「臺北市農業區保護區建築物及有頂蓋農業設施斜屋頂設置辦法」第二條修正條文對照表

案例A：屋突高度3m

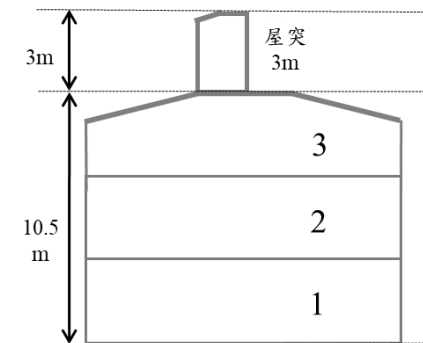
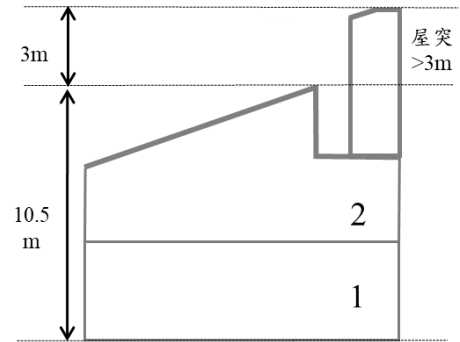
<p>頂高度限制，導致建築物難以配置其附屬服務性設施，限縮建築物空間規劃彈性甚鉅，不符實際使用需求。是考量實務上本市農業區、保護區應設置斜屋頂之建築物確有增加使用空間之通案需求，並為兼顧本自治條例就本市農業區、保護區之建築物高度規劃及符合設置斜屋頂以形塑整體景觀風貌之立法意旨，爰參考「建築技術規則建築設計施工編」(以下簡稱施工編)第一條第九款但書關於屋頂突出物在一定高度以內不計入建築物高度之規定，於修正條文第一項第一款增訂但書，酌予放寬應設置斜屋頂之建築物其屋頂突出物在三公尺以內之高</p>
--	--	--

度部分，不計入斜屋頂高度，以增加規劃設計彈性；惟設置之屋頂突出物高度超過三公尺者，超過三公尺之高度部分仍應計入斜屋頂高度檢討。又但書所定屋頂突出物之高度係指屋頂突出物及其斜屋頂之高度總合(舉例如下圖)，併予敘明。

修正條文	現行條文	說明
<p>第二條 本自治條例第七十二條第一項<u>規定之第一種、第二種、第四種與第七十六條第一項規定之第一種、第三種、第四種建築物及有頂蓋農業設施(以下合稱建築物)</u>，應依下列規定設置斜屋頂：</p> <p>一、<u>斜屋頂高度：自基地地面計量至斜屋頂最高點之垂直高度，不得超過本自治條例第七十二條第一項及第七十六條第一項規定高度上限。但屋頂突出物在三公尺以內之高度部分，不計入斜屋頂高度。</u></p>	<p>第二條 本自治條例第七十二條第一項第一種、第二種<u>與第四種及第七十六條第一項第一種、第三種與第四種之建築物及有頂蓋農業設施</u>，應依下列規範設置斜屋頂：</p> <p>一 斜屋頂高度：自基地地面計量至斜屋頂最高點之垂直高度<u>為十點五公尺</u>。</p> <p>二 屋頂斜率：斜面坡度應介於一比一至一比四之間（高比寬）。</p> <p>三 斜屋頂面積比率： (一)斜屋頂應按頂層之樓地板面積至少百分之<u>八十</u>設置（不含斜版</p>	<p>一、修正條文第一項： (一)查本辦法係依臺北市土地使用分區管制自治條例(以下簡稱本自治條例)第七十二條第四項及第七十六條第五項規定授權訂定，而依本自治條例第七十二條第一項、第四項及第七十六條第一項、第五項規定，應設置斜屋頂之建築物種類，包含農業區第二種建築物及保護區第四種建築物之有頂蓋農業設施。為本條相同規範事項之用語一致及條文簡明，爰於修正條文第一項序文增訂建築物及有頂蓋農業設施之合稱規定為建築物。 (二)另為條文規範明確，並參考</p>
